Mission régionale d'autorité environnementale

**Avis délibéré  
sur le projet de parc éolien « Énergie de Saint-Vincent »  
Ichy (77)**

N° APJIF-2023-021  
en date du 13/04/2023

Figure 8: Carte de la zone d'implantation potentielle (ZIP) (étude d'impact, p.14)

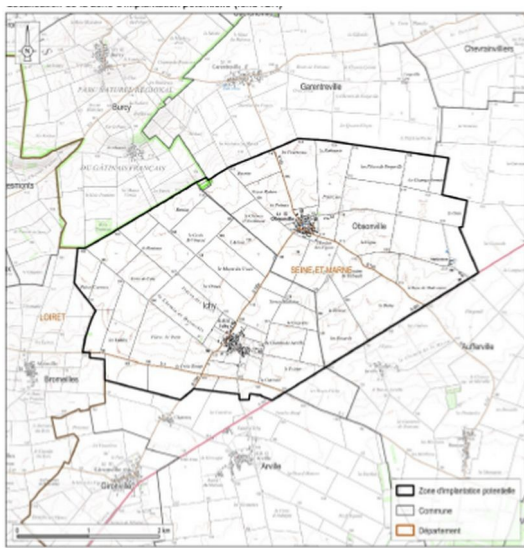
L'Autorité environnementale relève qu'il n'est pas présenté dans le dossier d'autres alternatives à la ZIP retenue, et qu'ainsi le choix du site n'apparaît pas relever d'une véritable étude comparative et itérative permet-

tant de s'assurer d'une implantation du projet de moindre impact environnemental. L'étude d'impact ne présente aucune autre zone d'implantation alternatives

**(4) L'Autorité environnementale recommande de :**

- justifier le choix de l'emplacement de la ZIP au regard des fortes contraintes du secteur identifiées par le SRE et l'atlas éolien du PNR du Gâtinais ;
- présenter les autres secteurs d'implantation, en dehors de la ZIP, étudiés dans le cadre du projet, et de justifier, sur la base d'une analyse multi-critères, que le choix retenu est celui de moindre impact sur l'environnement et la santé humaine.

Figure 18: Projets éoliens réalisés, autorisés ou en cours d'instruction dans le département du Loiret, d'après l'outil de suivi de la Dréal Centre-Val-de-Loire (MRAe, 2023)

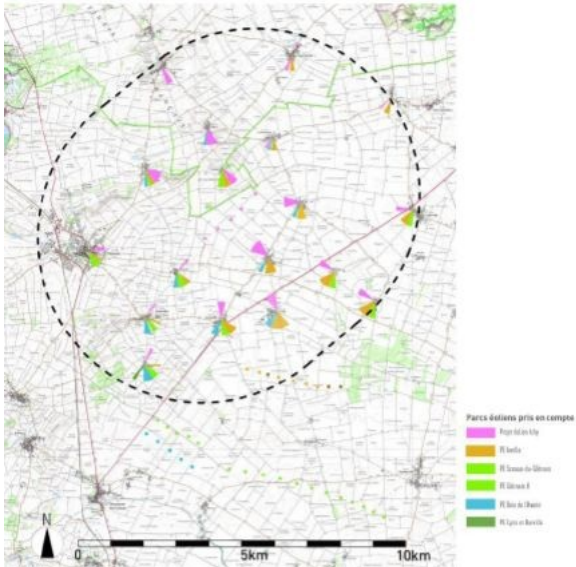
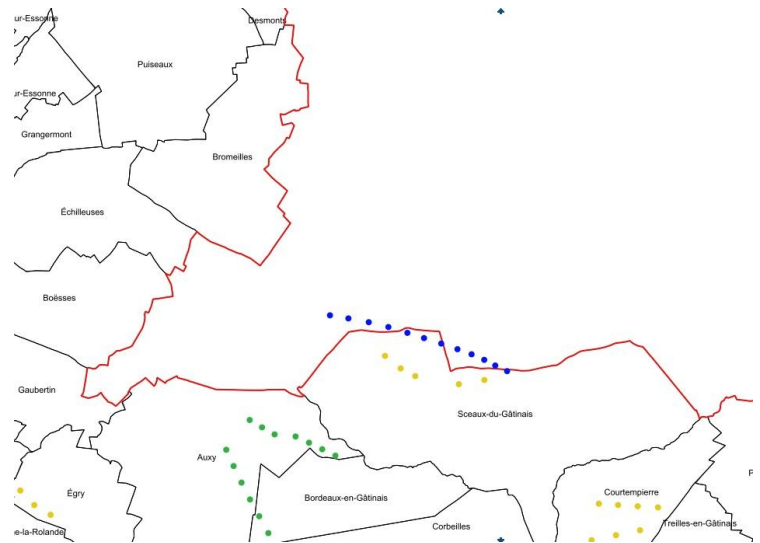
L'étude d'impact analyse également les incidences paysagères cumulées du projet « Énergie de Saint-Vincent » avec les parcs éoliens existants, et plus précisément les effets d'encerclement et de saturation visuelle sur Ichy et les communes alentours. En prenant en compte les parcs éoliens réalisés, autorisés ou en instruction (cinq projets, cf figure 18), dans un rayon de dix kilomètres autour du site du projet, l'analyse paysagère a calculé pour l'ensemble des bourgs dans un rayon de cinq kilomètres : les indices d'occupation de l'horizon<sup>24</sup>, de densité des horizons<sup>25</sup> et d'espaces de respiration<sup>26</sup>. Ces calculs sont accompagnés de l'analyse de photomontages. L'étude d'impact présente ainsi la conclusion d'une absence d'effet d'encerclement et d'un effet de saturation visuelle minimisé, avec des espaces de respiration visuelle satisfaisants. L'Autorité environnementale partage cette conclusion, mais remarque toutefois que certains projets éoliens encore non réalisés mais autorisés ou en cours d'instruction ne sont pas pris en compte par l'étude d'impact alors qu'ils se situent dans le rayon de dix kilomètres autour de certains bourgs (ceux situés le plus au sud de la zone tampon de cinq kilomètres).

**(7) L'Autorité environnementale recommande d'intégrer à l'analyse du cumul des incidences visuelles sur les bourgs situés au sud du périmètre d'analyse, les projets éoliens en instruction ou autorisés implantés à proximité dans le Loiret.**
